WYJAŚNIENIA TREŚCI SIWZ 8

Dotyczy: postępowania o udzielenie zamówienia publicznego pn.: „Budowa węzła integracyjnego wraz z drogami dojazdowymi w okolicy przystanku kolejowego Rumia Janowo zgodnie z dokumentacją projektową pn. „Budowa węzłów integracyjnych w Rumi wraz z trasami dojazdowymi (JANOWO)”, prowadzonego w trybie przetargu nieograniczonego.

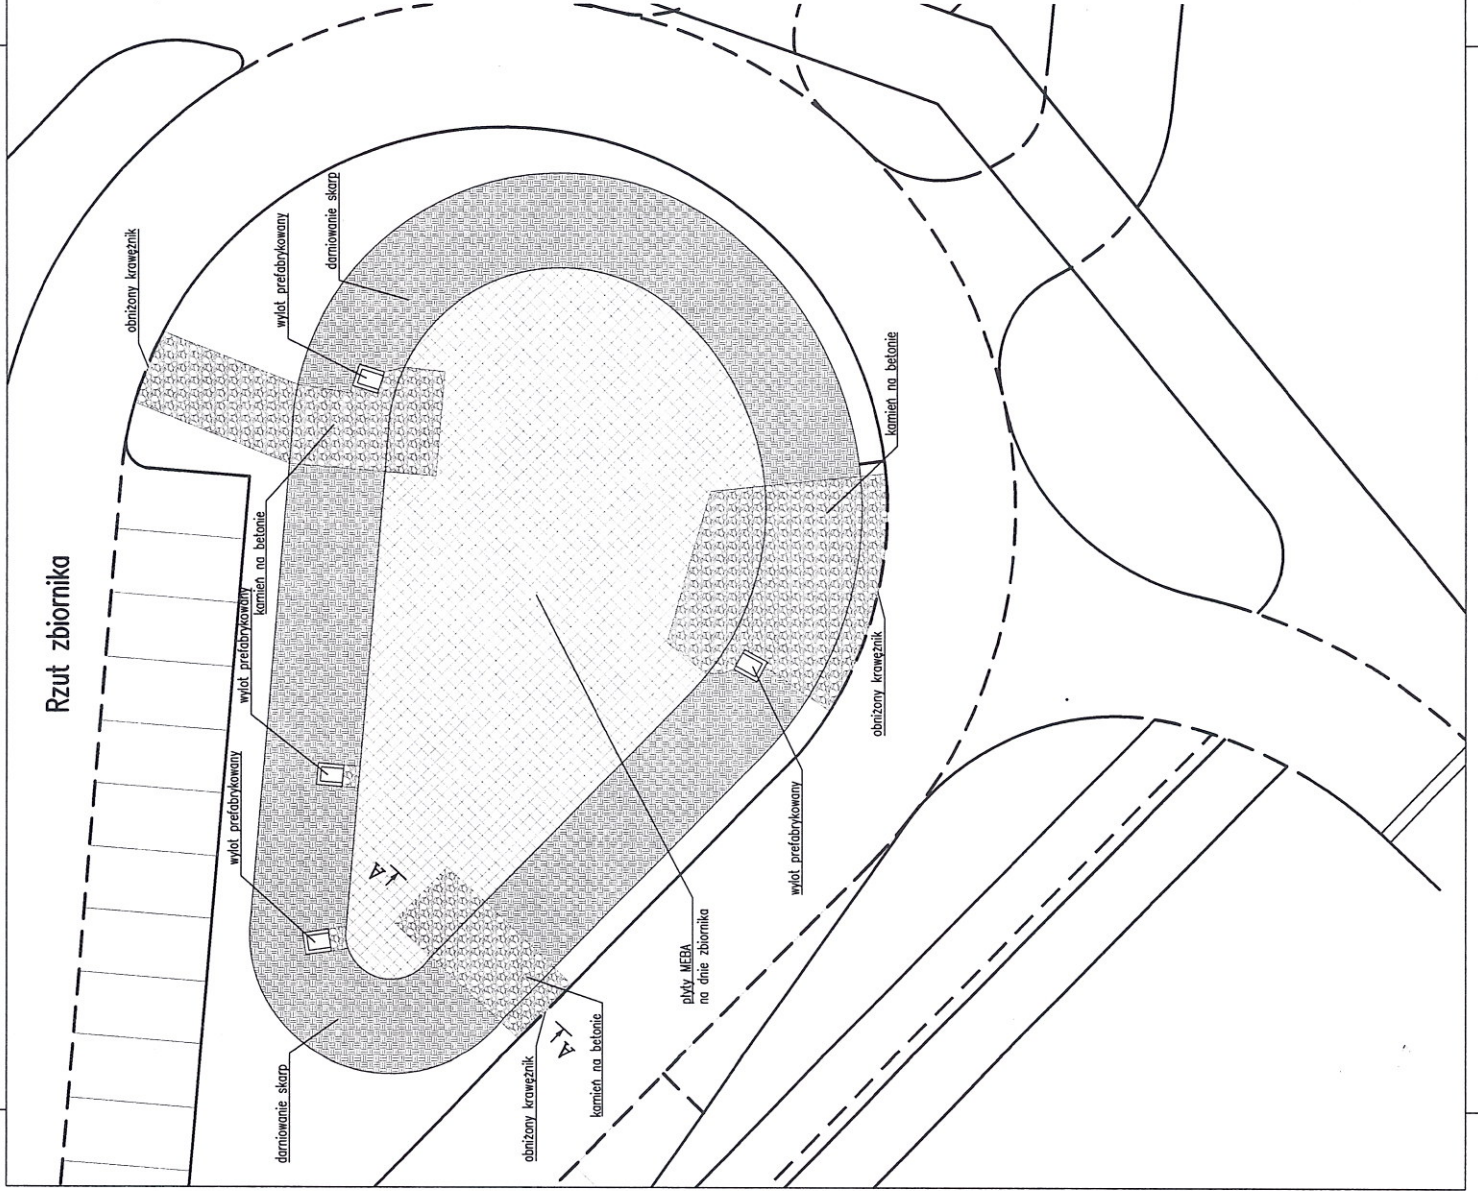
Prosimy o sprecyzowanie czy zbiornik infiltracyjny moduł C ma wymiary 38,4 x 4,8 x 0,6m, czy jak wskazano na rysunku zbiorników – 38,4 x 8,4 x 0,6 m. Rozbieżność wynika z różnicy wymiarów rzutu w planie a opisem na rysunku.

Zbiornik infiltracyjny moduł C ma mieć wymiary 38,4 x 8,4 x 0,6 m.

Rzut zbiornika

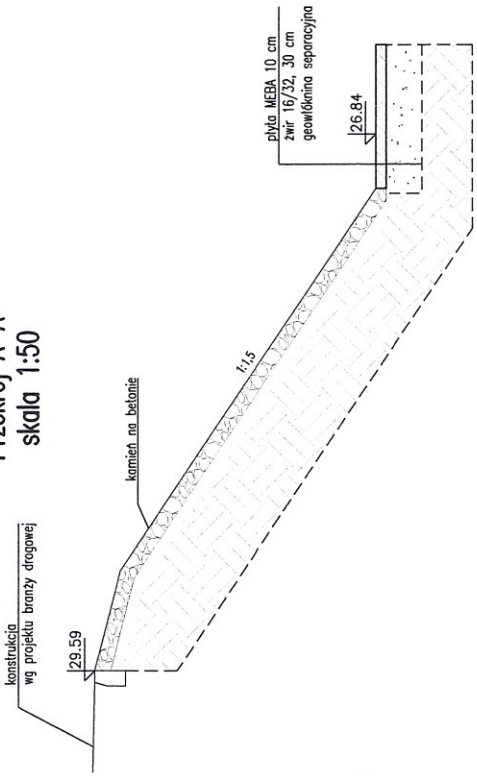
Proszę o załączenie dokumentacji (planu sytuacyjnego, przekroi poprzecznych, opisu w raz z podaniem tabeli robót ziemnych, podaniem parametrów dla materaca gabionowego) dla wykonania zbiornika otwartego dla kanalizacji deszczowej.

Zamawiający zamieści Plan sytuacyjny wraz z przekrojem.

Zbiornik opisano w projekcie kanalizacji deszczowej. W ramach projektu nie przewiduje się wykonania materaca gabionowego dla otwartego zbiornika kanalizacji deszczowej.

Ilości dla zbiornika: wykop ok. 805 m³, kruszywo na dno 91 m³, meba 271,56 m², bruk 95,54 m², darń 286,01m².
